Advies brandveiligheid omgevingsvergunning			
1. Gegevens aanvraag		2. Gegevens advies	
Zaaknummer VNOG	18-43230	Datum advies aanvraag	01 augustus 2018
Gem. / WABO nummer		Datum advies gereed	20 augustus 2018
Aanvraagnummer OLO		Adviseur	Mosselaar, J.H. van den
First Watch nummer	7131PA014	Kwaliteitstoets door	Martijn van den Bovenkamp
Datum aanvraag	20 augustus 2018	Naam aanvrager	Morssinkhof Plastics BV.

3. Omschrijving object		Adres bouwwerk	Nijverheidsstraat 14, voormalig pand Mueller.
		Postcode en plaats	7131 PA Lichtenvoorde
		Bevoegd gezag (b.g.)	Gemeente Oost Gelre
		Contactpersoon (b.g.)	Philippe Kromjong

6. Adviesvraag			
U hebt ons gevraagd om een brandveiligheidsadvies te geven, onderdeel bouwen voor de verbouw van de bestaande kantoor en bedrijfshallen van Mueller aan de Nijverheidsstraat 14 in Lichtenvoorde. Huidige eigenaar Kunststoffen Morssinkhof Plastics BV, Mercatorstraat 22, Lichtenvoorde.

Situatie tekening van de bestaande brandscheidingen en dakopeningen.

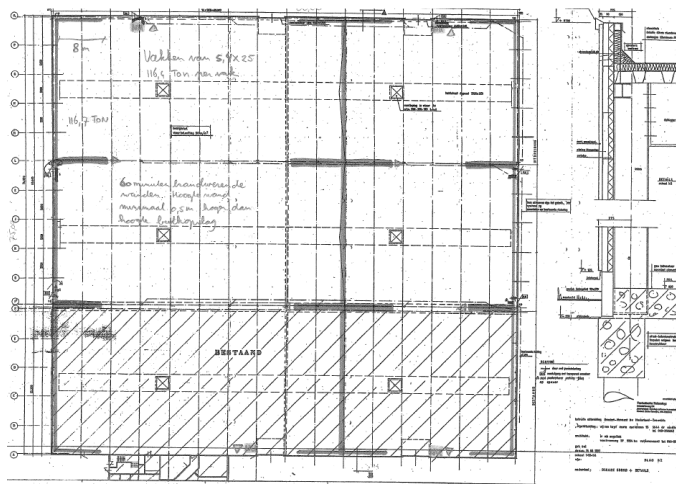
- *Echter willen we de berekeningen ten aanzien van de buitenschil van het gebouw (wdbbo-waarde) van de buiten wanden c.q. (bron- en tegenoverliggende doelwanden) van uw adviseur nog nader nalopen. **Nadere informatie hierover in te dienen bij het bevoegd gezag.***

- *De bestaande brandscheidingen in het gebouw zullen worden op- gewaardeerd, hiervan ontvangen wij graag detailtekeningen. **Nadere informatie hierover in te dienen bij het bevoegd gezag.***
